中央電気通信研究所建設計画

実施設計報告書

(建築編)

The Japanese Survey Team for Central Telecommunication Research Laboratories (CTRL) Construction Project in the Islamic Republic of Pakistan presented the draft of Final Report (therein-after referred to as "the draft") on the CTRL Construction Project which consists of:

CTRL ISLAMABAD
M.B GROUND FLOOR PLAN
(ATTACHED DRAWING Nov. 27 1976)

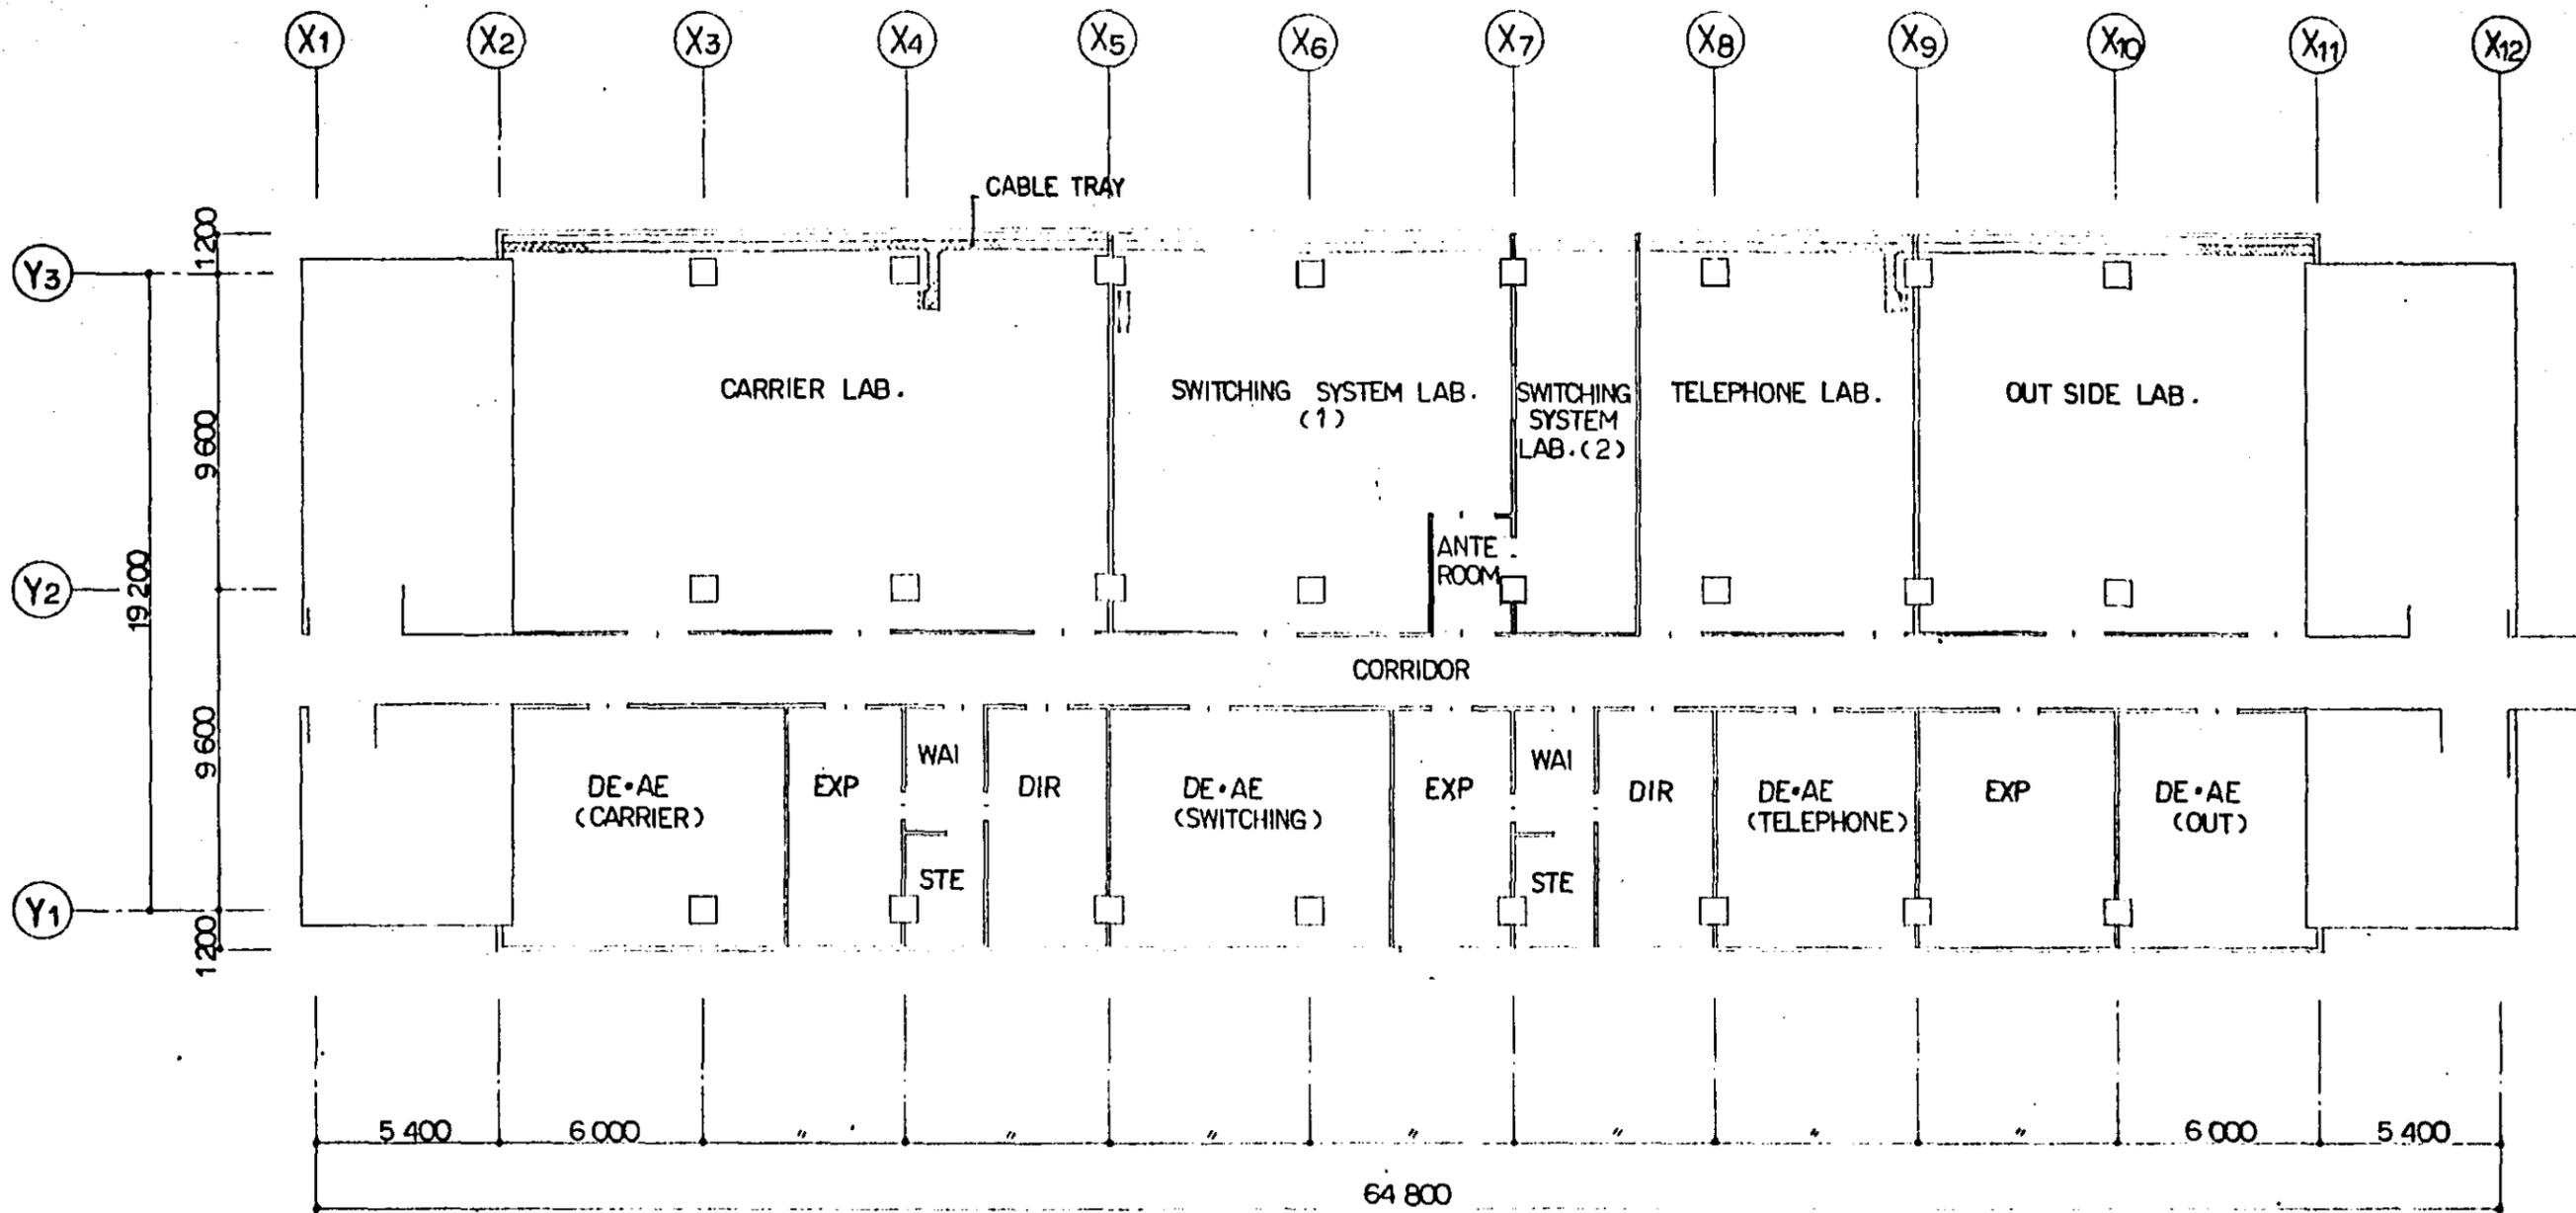
GROUND FLOOR:

1. Anechoic Room:

- a) The foundation of Anechoic room will be isolated from rest of the structure. This modification as agreed and provided in the drawings will be incorporated in the final drawings.
- b) 15 cm cement concrete wall has been proposed. Before a final decision is taken, consultation will be held in Japan if required degree of sound proofing will be achieved, with this wall. Consideration will be made as to how terminals will be casted during the construction for future use between the inside and the outside.

2. Tea Room:

- a) A gas water boiler and exhaust provided in the team room.
- b) A service counter will be provided.

M.B FIRST FLOOR PLAN

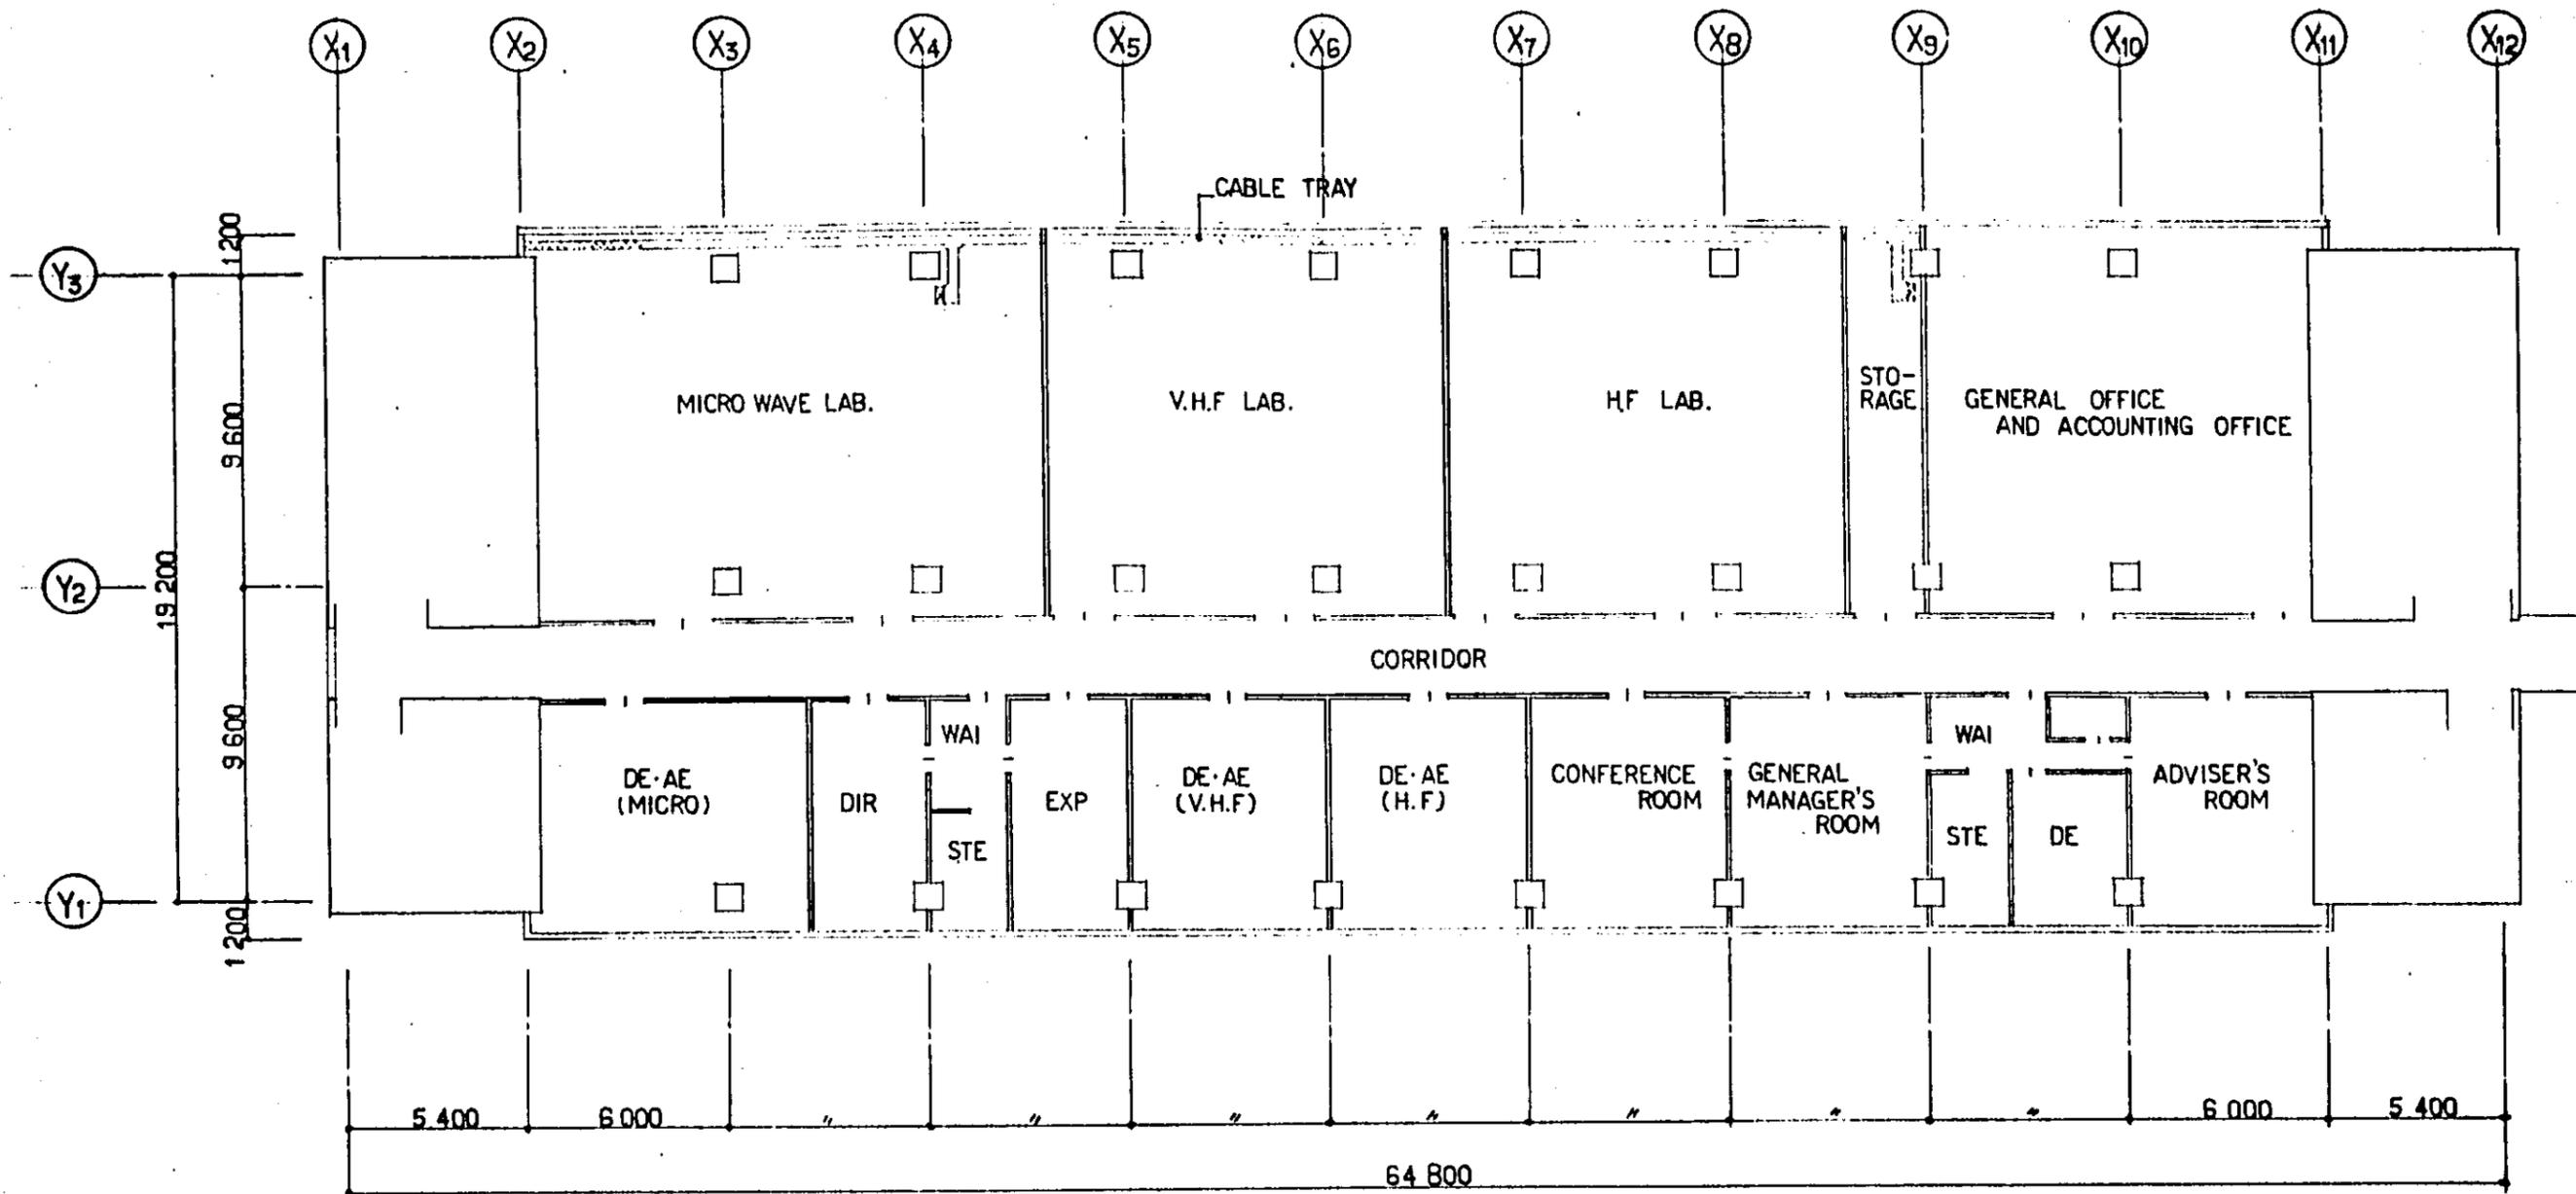
FIRST FLOOR:

1. Switching Laboratory:

- a) A partition wall along column X-7 as shown in the drawing attached. An ante room will be provided as shown in the drawing.
2. Gas connection to storage and kettle room needs modification to fall within CDA regulations.

3. In the Outside Plant Laboratory and Telephone Section no provision exists, for water supply and gas connections which may be looked into.

CTRL ISLAMABAD
M.B SECOND FLOOR PLAN
(ATTACHED DRAWING Nov. 27 1976) -71-

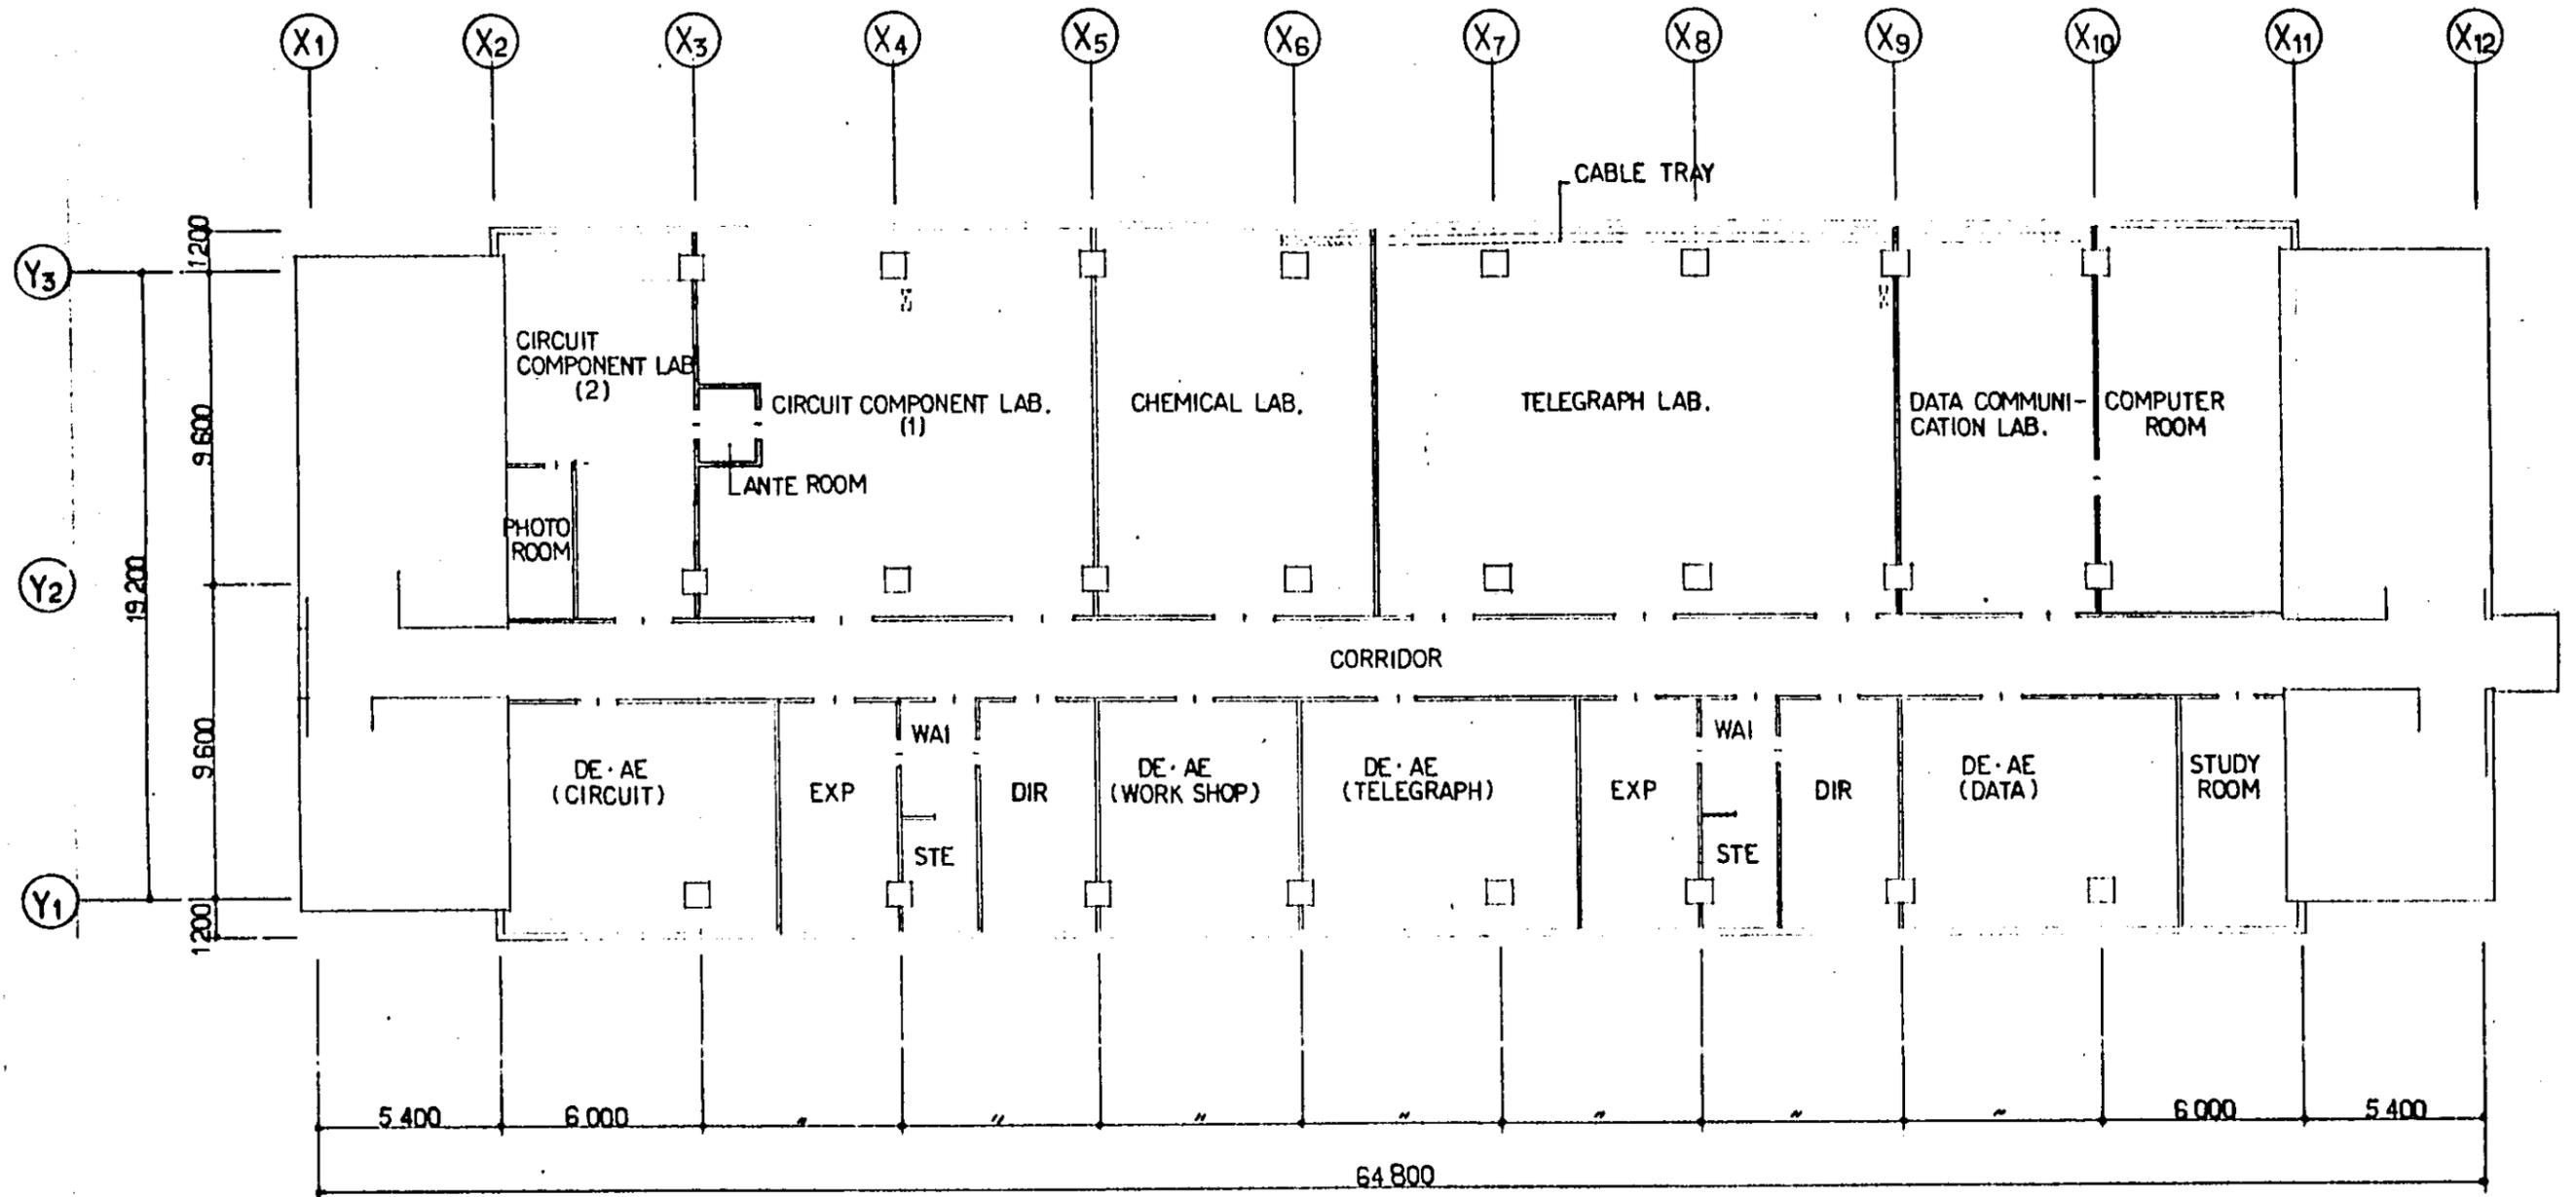
SECOND FLOOR:

1. Microwave Lab. and HF Lab.:
 - a) Microwave laboratory and HF laboratory have been interchanged, and shown in the drawing. The modification will be carried out in the final drawings accordingly.

- b) The cable hole will be shifted to Microwave laboratory from the present position.
2. Chemical Laboratory:
 - a) Layout of the laboratory will be considered by the team in Japan in consultation with the specialists. Additional space added will be utilized for providing facilities of material testing, chemical analysis and plastic testing. Additional re-inforcement if necessary, will be taken into consideration at this stage.

- b) Water supply, gas connection and Exhaust will be provided in the laboratory.
3. Wherever water is used in any laboratory, water proofing arrangement will be made over the conduite junction boxes on the floor to safeguard against entry of water. This arrangement will be followed in all laboratories wherever water is provided.
